2007. október hónapban, felkérésére megvizsgáltam a SZEGED PLÁZA létesítmény 2000. évben átadott homlokzati kőburkolatát. Szemrevételezéssel megállapítható volt, hogy az épület szerkezetből több helyen (főleg a Déli homlokzatokon) a kőtartó szerkezetek kiszakadtak, az épület melletti közlekedést kordonok azonnali telepítésével el kellett terelni.

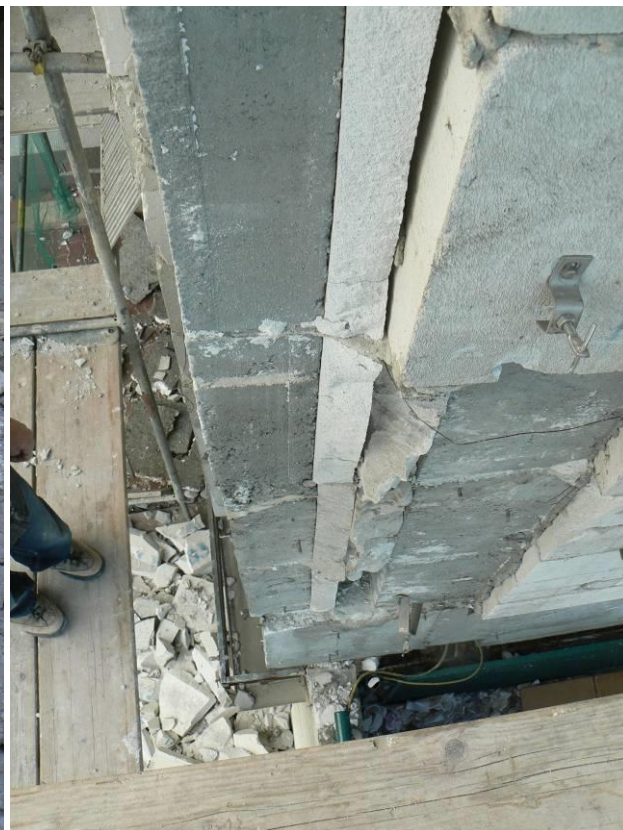
Az Északi kettő falfelületen látszólag elfogadható volt a burkolat (kisebb kőlap megcsúszások voltak), de figyelembe véve a Déli homlokzaton tapasztaltakat, javaslatomra úgy döntöttek, hogy e homlokzatokról is le kell bontani a kőlapokat.
